## Erläuterungen zur Synopse

Zur Erläuterung einiger Aspekte haben wir im Original-Dokument auf einigen Seiten Text-Stellen markiert. Dazu wurden einheitlich gekennzeichnete Anmerkungen sowie Bilder eingefügt.

Befürworterkreis NEUE PLATANEN <https://lebensader-dortmund.de/> Fachinitiative B1 Dortmund plus <https://www.b1-dortmund-plus.de>

Die vorliegende Synopse hat zum Ziel, zwei Planungsvarianten für den Umbau der B1 gegenüberzustellen und ihre unterschiedlichen Implikationen für die weitere Stadtentwicklung in diesem Bereich herauszuarbeiten (Chancen, Restriktionen). Die Gegenüberstellung soll dazu dienen, eine erneute politische Entscheidung über das weitere Vorgehen zu reflektieren. Aufgrund der veränderten politischen Rahmenbedingungen nach der Kommunalwahl im September 2020 – etwa die Hälfte der Ratsmitglieder ist neu bzw. erstmals im Rat vertreten – und der wieder aufflammenden Diskussion um die Wiederherstellung der Platanenallee erscheint es sinnvoll, die wichtigsten Auswirkungen beider Varianten in übersichtlicher Form gegenüberzustellen.

Schematische Regel-Bau-Struktur bei eingleisigem Betrieb

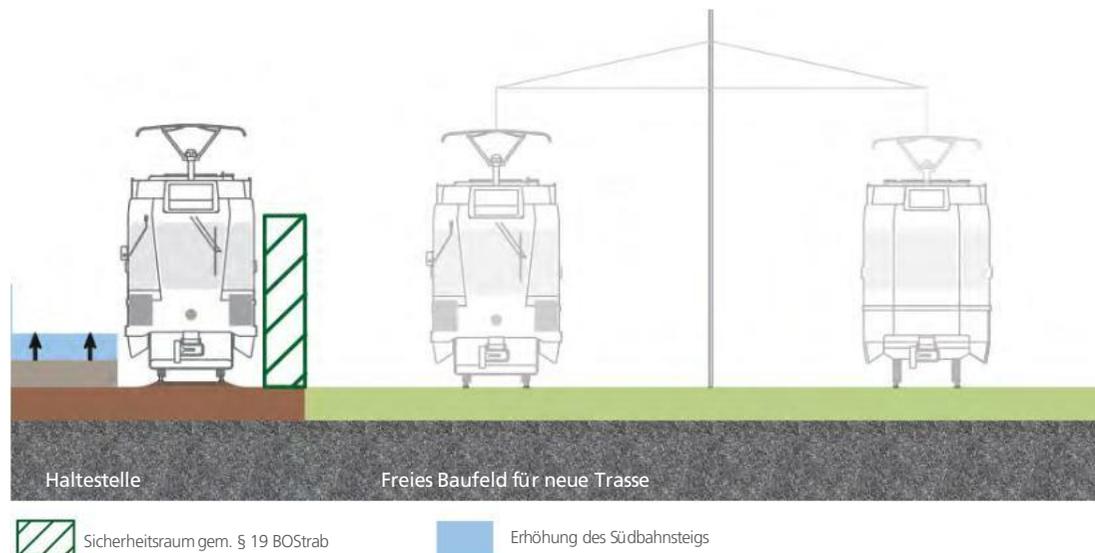
**VERGLEICH:** Die **Vorzugsvariante** sieht **barrierefreie Zugänge auf die Bahnsteige erst 2026 vor**. Bei **NEUE PLATANEN** sind sie schon in der Bauzeit denkbar.

Beide Varianten gehen von Mittelbahnsteigen und ebenerdigen, lichtsinalgesteuerten Zugängen über die B1 aus. Die größeren Aufstellflächen für Fußgänger bei der FI-Variante sind ein Plus für die Barrierefreiheit.

Die offene Frage bei der FI-Variante, wie angesichts voraussichtlich langjähriger Bauzeiten der neuen Gleistrasse und der neuen Bahnsteige der barrierefreie Zugang während der Bauzeit gewährleistet werden kann, wurde von der NP/FI-Initiative durch eine Anpassung beantwortet.

Der Lösungsvorschlag will die Bauarbeiten und den Fahrzeugeinsatz entkoppeln. Während der Freiräumung des Baufelds, des Baus der neuen Gleisanlagen und der Pflanzung der neuen Bäume soll der Bahnverkehr an den Haltestellen eingleisig über das bisherige Südgleis geführt werden. Die Bahnsteige wären hierfür temporär auf die notwendige neue Höhe aufzustocken, um den Einstieg in die neuen Fahrzeuge zu ermöglichen. In diesem Zusammenhang wäre dann auch Sorge dafür zu tragen, dass die barrierefreie Zugänglichkeit der Bahnsteige in der Interimszeit gewährleistet ist.

Nach Auskunft der DSW21 hält die Bezirksregierung Düsseldorf als technische Aufsichtsbehörde eine temporäre Erhöhung der Bahnsteige allerdings

nicht für genehmigungsfähig. Ebenso müsste die Realisierbarkeit einer langen eingleisigen Führung überprüft werden. Nach derzeitigen Abstimmungen mit der DSW21 wäre nur jede zweite Haltestelle eingleisig anfahrbar.

**ZUR INFORMATION:** Technische Aufsichtsbehörden aller Bundesländer arbeiten nach §19 Betriebsordnung Straßenbahnen. Gemäß konkreter Auskunft einer Behörde ist der Vorschlag genehmigungsfähig.

**UNTERSCHIED:** Eingleisige Führung meint Haltestellen.

Neuer Querschnitt der FI Variante im Bereich Voßkuhle  
 Quelle: Tiefbauamt Dortmund

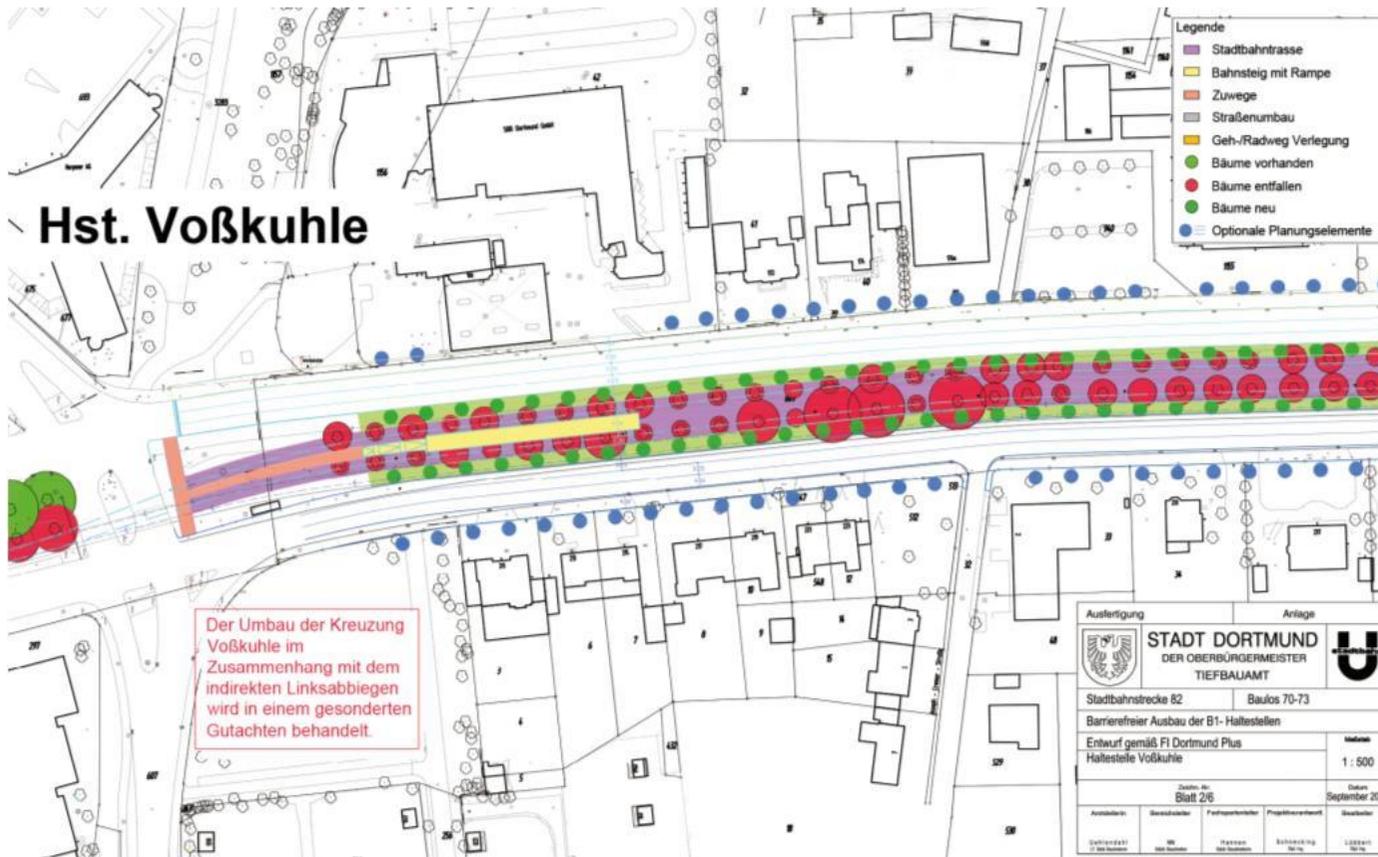
**PRAKTISCHER UNTERSCHIED:**  
 Bei der Vorzugsvariante bedeutet Haltestellenverlängerung: größerer Bahnsteigumbau, Verlegung von Gleisen, weitere Verlegungen von Großleitungen, neue Baumfällungen.

Die FI-Variante verlegt auf dem gesamten Abschnitt von 1,2 km neue Gleise, mittig in der neu zu pflanzenden Baumallee, die sich wiederum zentral im neu definierten, einheitlichen Querschnitt der B1 befindet. Nach den vorliegenden Plänen der FI-Variante aus dem Dialogverfahren ist ein Eingriff in die Fahrbahn für die neuen Baumpflanzungen erforderlich, die NP/FI-Initiative will nach eigener Aus-

kunft die Variante aber auch ohne Fahrbahnveränderungen realisieren können, hält sie jedoch für sinnvoll. Die Streckenführung wird begründet, die Gleise werden in einem schalldämmenden Rasenbett verlegt. Der Abstand zwischen den Gleisen fällt bei der FI-Variante verhältnismäßig groß aus. Hier ist ein Rasenstreifen angedacht. Dies folgt aus dem symmetrischen Querschnitt des Neuaufbaus mit parallel verlaufenden Gleisen im Abstand der Bahnsteigbreite. Hinsichtlich Fahrgeschwindigkeit und Fahrtzeiten dürften die geraden Gleise wenig Vorteile aufweisen. Bei Fahrkomfort und Verschleiß bietet die FI-Variante Vorteile.
